Product Change Notice (PCN)

件名: RZ/A1L(208pinLQFP) 組立拠点追加

発行日: 6/23/2025

既存品 パッケージ外形詳細仕様:

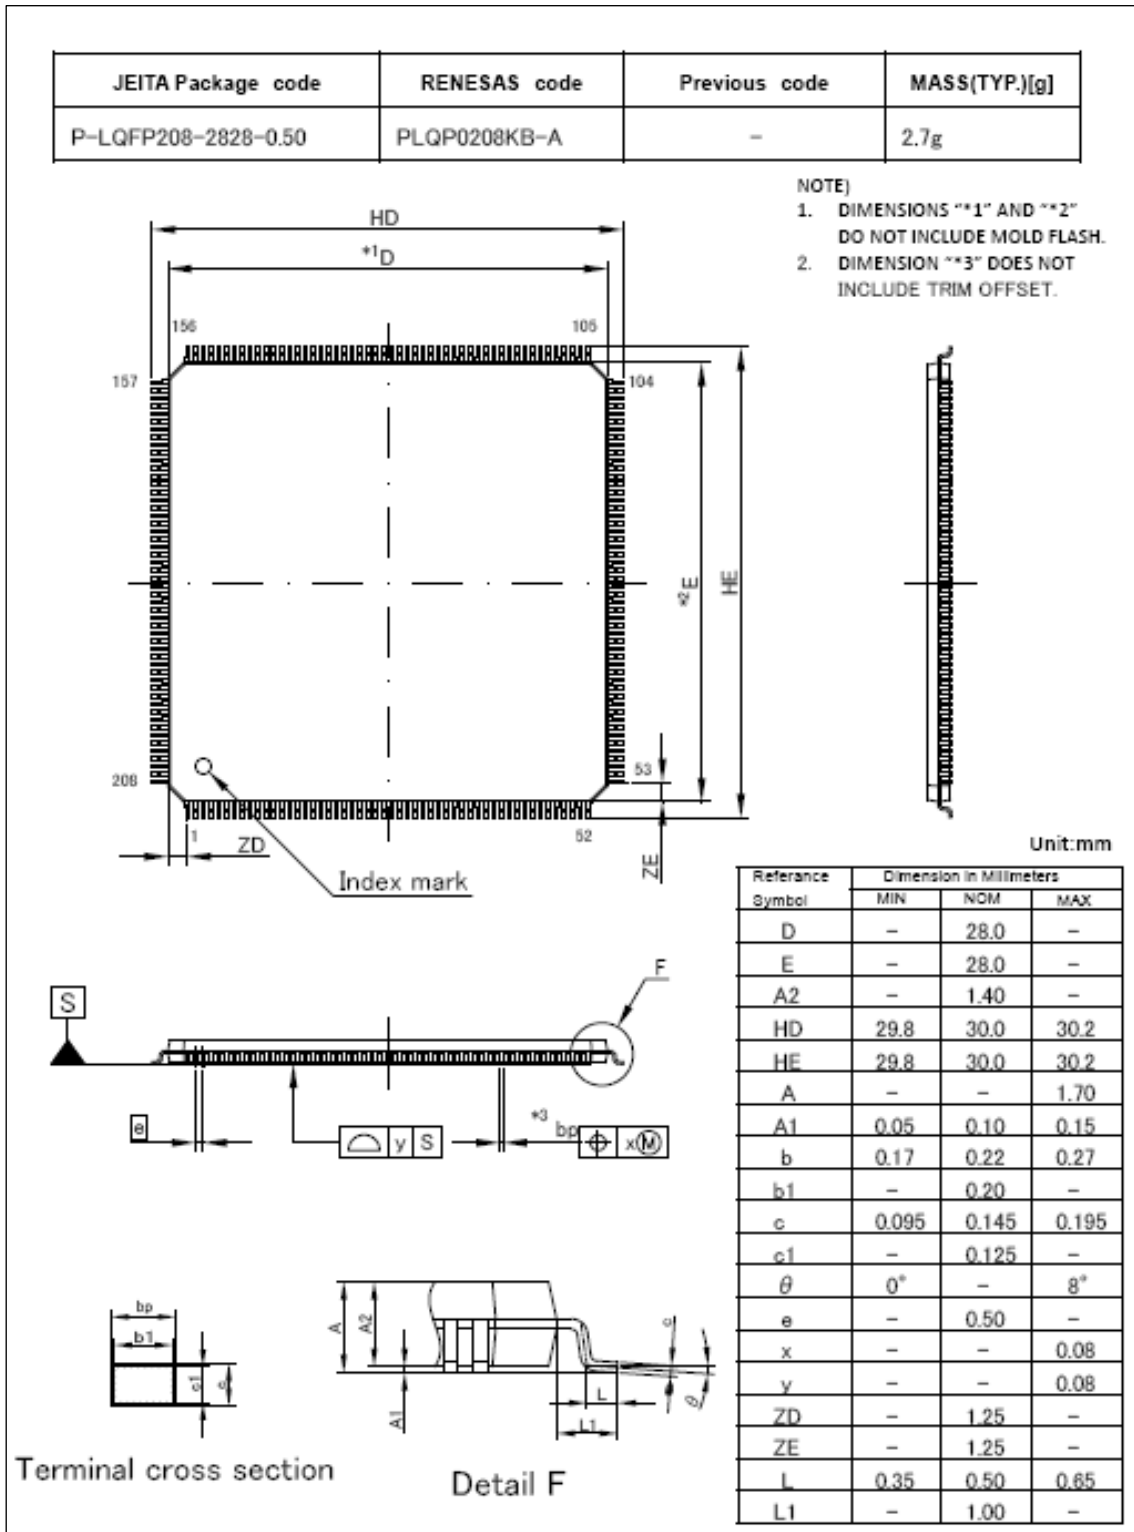
外形 : 既存品と追加品の図面を付録に示します。

外形は同等と考えます。

追加品 パッケージ外形詳細仕様:

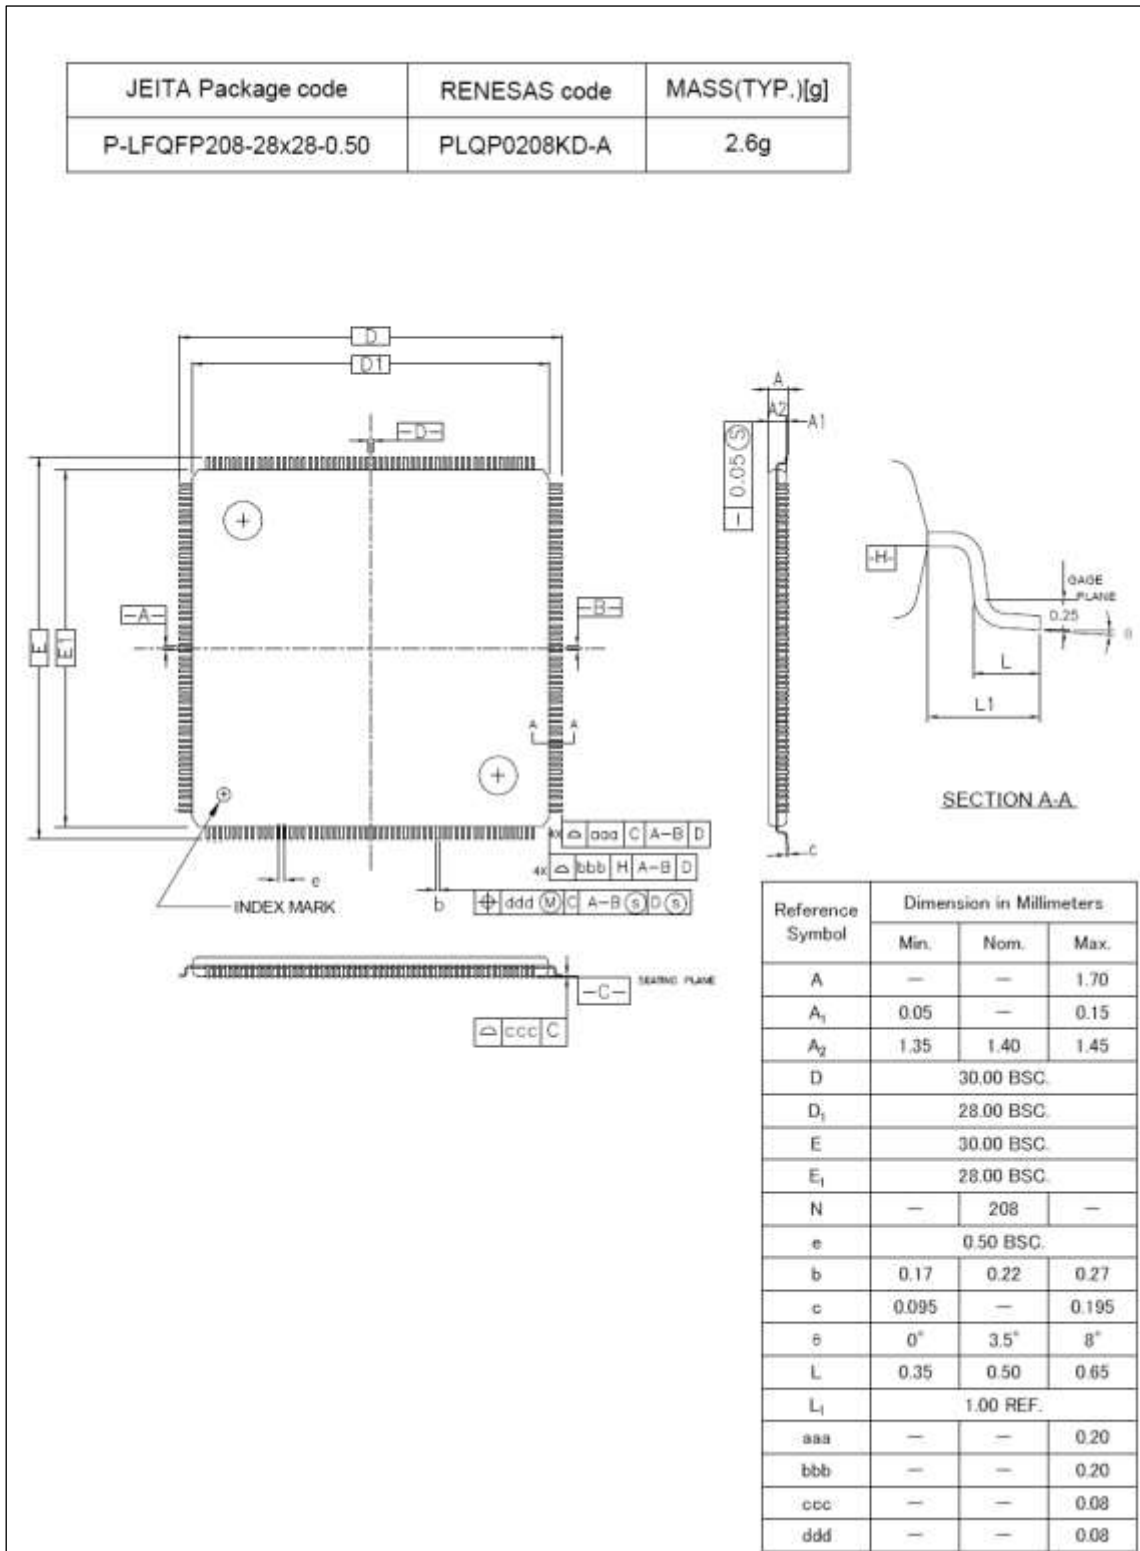
RZ/A1L(208pinLQFP) の安定供給を行うために、組立拠点を追加適用します。
 今回追加した組立拠点の製品では、パッケージ外形仕様が従来品から変更となるため、
 型名を変更、区別しております。また、組立拠点の違いで防湿包装開封後保管条件の
 湿度 70%RH 以下が湿度 60%RH 以下に変更になります。
